Progetto parco eolico "Cantorato"

Elaborato: Riscontro richiesta integrazione MIC punto 16	INTERFERENZA LINEA FERROVIARIA
Scala: Documento	
Data: 28.07.2024

SEGNALAZIONE DEL MIC N°16

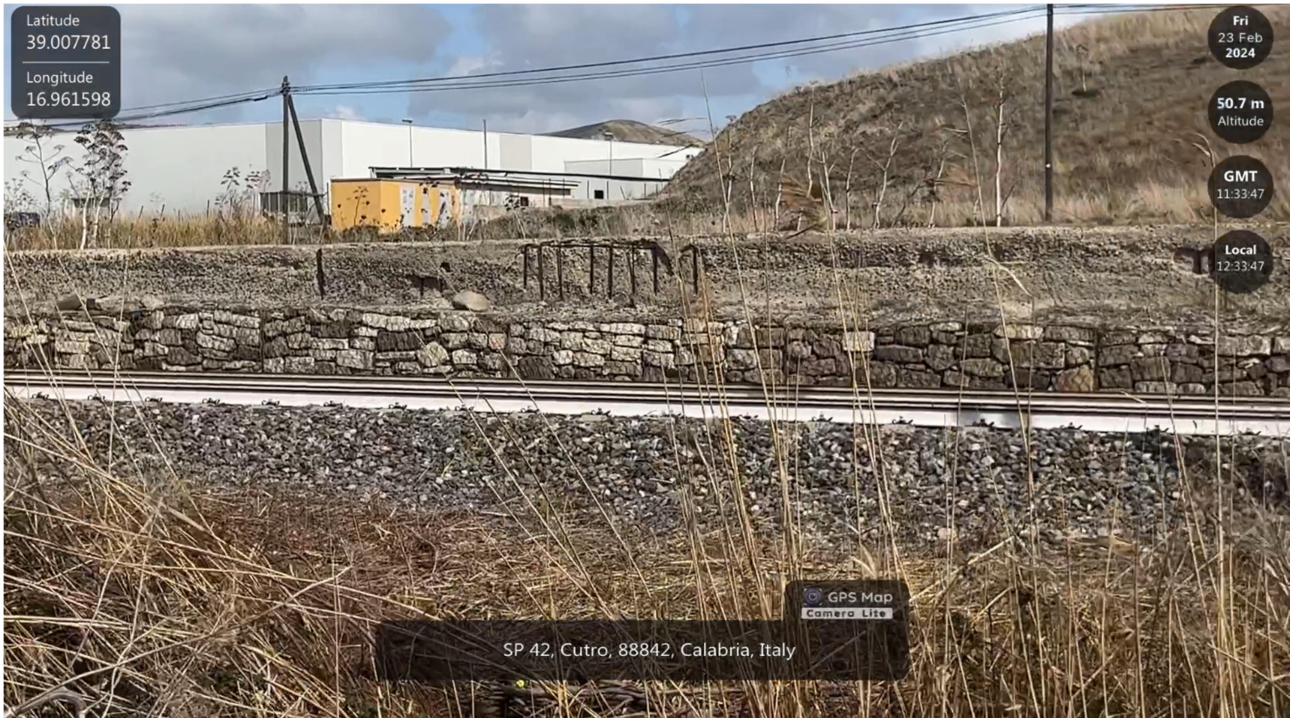
- 16)** Integrazione della tavola “CA_T04 - Inserimento progetto su IGM 25000 [Interferenza linea ferroviaria]” con la mappatura delle opere di architettura ferroviaria quali ponti, ponticelli, tombini idraulici di matrice storica che, per epoca di realizzazione, ai sensi dell’art. 10 del D.Lgs. 42/2004 potrebbero risultare vincolati ex lege e relative aree di rispetto di cui al comma 8 dell’art. 20 del D.Lgs 199/2021. In caso di interferenza con opere ferroviarie tutelate, produzione di elaborati grafici con piante e sezioni resi in forma architettonica dei punti di interferenza con le suddette opere vincolate.

In riscontro alla segnalazione del MIC N°16 si segnala che il progetto eolico “Cantorato” prevede che i cavidotti siano “interrati” e che, di fatto, non interferiscono con le opere di “architettura ferroviaria” e con nessun vincolo di tipo architettonico imposto dalla norma. L’unico “*attraversamento interrato*” della ferrovia avviene nel sedime di un *pontino* in cemento armato esistente di recente edificazione e non vincolato ai sensi dell’art. 10 del D.Lgs 42/2004.
